Mission régionale d'autorité environnementale

Avis sur le projet de Mise en compatibilité du Plan Local d'Urbanisme intercommunal tenant lieu de programme local de l'habitat (MECPLUi-H) de la Communauté de communes du territoire de Lunéville à Baccarat sur la commune de Moncel-lès-Lunéville (54) emportée par déclaration de projet

N° réception portail : 001820/A PP
n°MRAe 2025AGE51

Figure 3: zone humide et impact projet

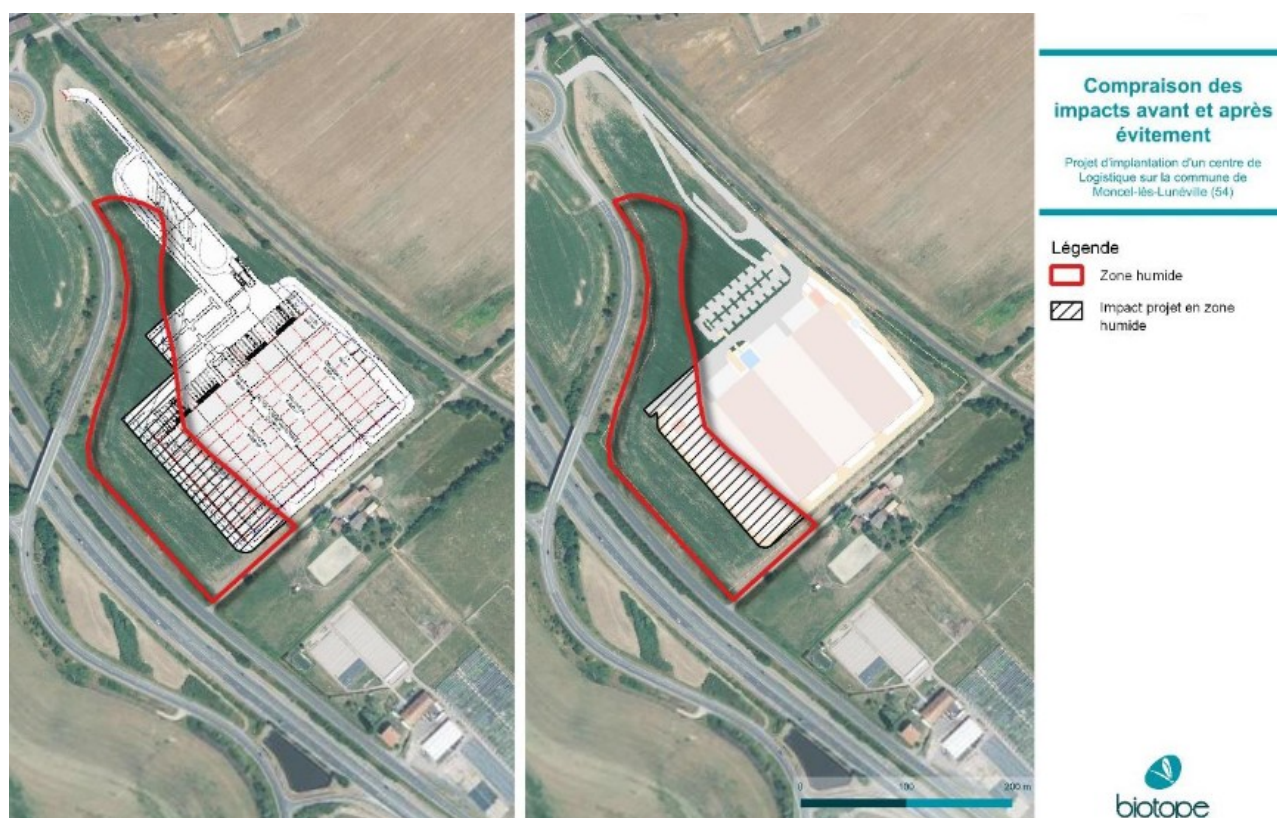
Le dossier comprend un « *diagnostic fonctionnel des zones humides* »²⁰ qui identifie sur le site une zone humide de 2,769 ha, dont 0,770 ha (7 700 m²) sera impacté par le projet.

Aussi, une mesure compensatoire est proposée, consistant à restaurer des habitats fonctionnels et pérennes sur les espaces humides relictuels sur une superficie de 15 800 m², soit une compensation à hauteur de 205 % : création de fourrés de saules, d'une prairie de fauche et d'une roselière au droit d'un bassin d'infiltration végétalisé. Cette mesure est détaillée dans l'étude, ainsi que les modalités de plantation, de gestion et de suivi, avec leur coût respectif.

L'Ae recommande à la collectivité de conforter la préservation de la zone humide par une protection au titre de l'article L.151-23²¹ du code de l'urbanisme.
